Panamá, 12 de junio de 2024  
**DICOMAR-316-2024**

INFORME TÉCNICO DICOMAR N° 044-2024

Segunda Información Aclaratoria del Estudio de Impacto Ambiental Categoría III "Punta Chame Eco Development".

Imagen No. 1 Esquema Conceptual de Marina

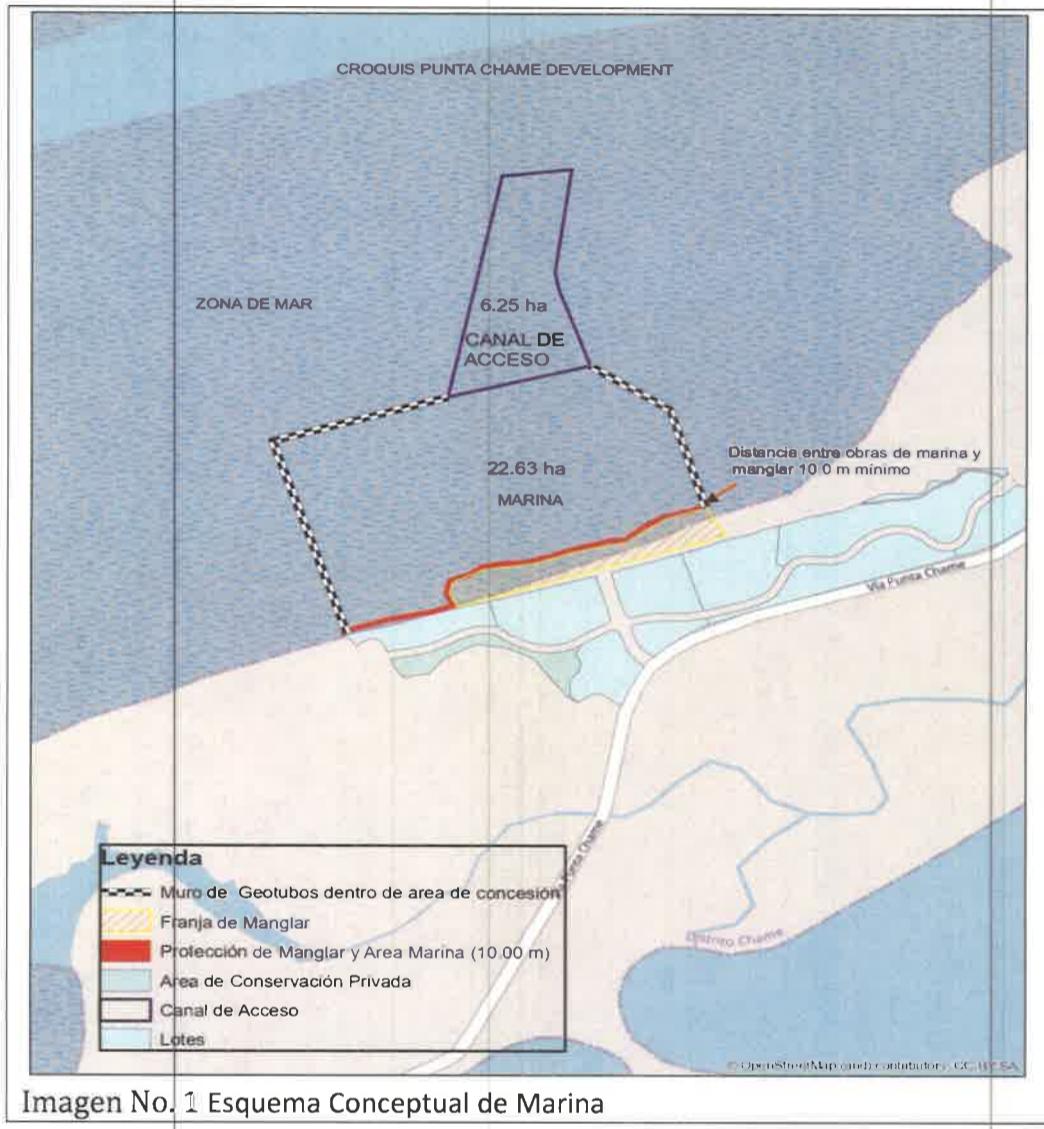
Mediante nota DICOMAR-045-2024, la Dirección de Costas y Mares, remite Informe Técnico DICOMAR No. 002-2024, donde se señala lo siguiente "... No se puede evaluar el impacto que generara la marina, sin información sobre el diseño y dimensiones de la misma, los materiales a utilizar y la distancia de los muros perimetrales respecto a los ecosistemas presentes, principalmente el manglar, los cuales se encuentran en la zona de protección absoluta". Por lo cual se reitera la siguiente información:

- a. Diseño de la marina, con sus dimensiones en metros, altura, frente de playa, como será el acceso a tierra firme (largo y ancho), distancia del muro perimetral a la franja del manglar.
- b. Adicional, se solicita información sobre el llenado de los geotubos, ubicación de las labores de llenado, indicando cual material se va a emplear y su procedencia, así como la metodología que se utilizará y las medidas de mitigación correspondientes.

Entendemos que en esta fase no se cuenta con el diseño final de la marina, y nuestro interés radica en la protección integral de los manglares cercanos al área de construcción: franja de manglar (señalado en la imagen No.1) y la *zona de manglar de protección absoluta* señalada en la Resolución de Viabilidad No. DAPB-076-2022, que no debe afectarse.

Por lo tanto recomendamos que previo al inicio de obras deberá presentar el diseño final de la marina con la modelación correspondiente (*Modelación Numérica de Oleaje y Parámetros de diseño*) para verificar que cumpla con lo plasmado en esta evaluación al EsIA: en donde señala *que no se afectará u obstruirá el flujo de las aguas marinas, dinámica del manglar y la costa.*

Pero en concordancia con lo indicado en esta aclaratoria “...no obstante, no se podrá instalar ninguna estructura menos de 10 m, en la franja que bordea el manglar, considerando la importancia de estos ecosistemas y las condiciones que requieren para mantenerse.” Señalamos que el acceso a la marina debe cumplir con lo plasmado.

Como se indicó en primera información aclaratoria, el proyecto se encuentra en una fase preliminar, por lo que al momento no se cuenta con los diseños finales de las obras ingenieriles, incluyendo la marina. Razón por la cual en el EsIA se detallan especificaciones

generales de la marina y lo que conlleva su construcción, además se detalla mediante planos y coordenadas de ubicación la huella a afectar en la zona marina; la cual se mantendrá dentro de la superficie solicitada en concesión a la Autoridad Marítima de Panamá.

De igual manera, en respuesta a primera aclaración, se detalla que el proyecto pretende aprovechar al máximo la zona marina propuesta: no obstante, no se podrá instalar ninguna estructura menos de 10 m, en la franja que bordea el manglar, considerando la importancia de estos ecosistemas y las condiciones que requieren para mantenerse.

En consideración a estas delimitaciones en el Anexo No. 2 se presenta un esquema conceptual del área de la marina y sus delimitaciones con el área de manglar, donde todas las estructuras se proponen dentro del área en solicitud de concesión antes la AMP, incluyendo geotubos como muro perimetral, los cuales se dispondrán de manera que no obstruyan o afecten la dinámica del manglar y la costa, ya que no se obstruirá el flujo de las aguas marinas.
